**MONTAGE DU PIGNON DE 1^{ère} VITESSE
SUR VÉLOMOTEUR 3 VITESSES
AVEC RONDELLE DE FROTTEMENT.**

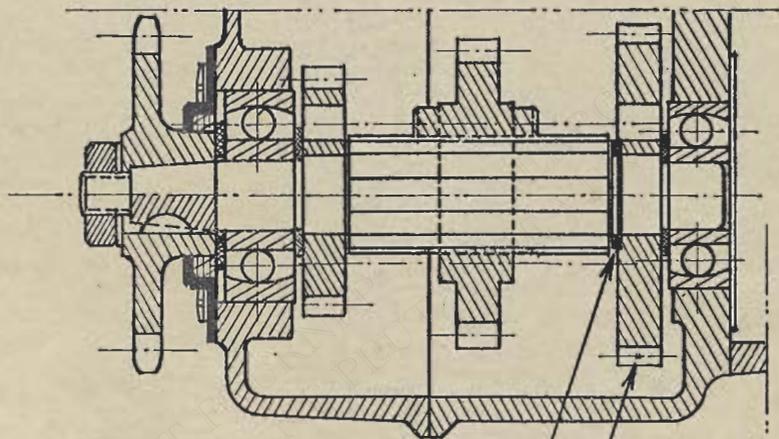
RONDELLE N° 33017 À INTERCALER
ENTRE LE PIGNON DE 1^{ère} VITESSE
ET L'EXTRÉMITÉ DES CANNELURES
DE L'ARBRE POUR ÉVITER LE BRUIT
DÙ AU FROTTEMENT.

PIGNON DE
1^{ère} VITESSE
N° 31933
MODIFIÉ.
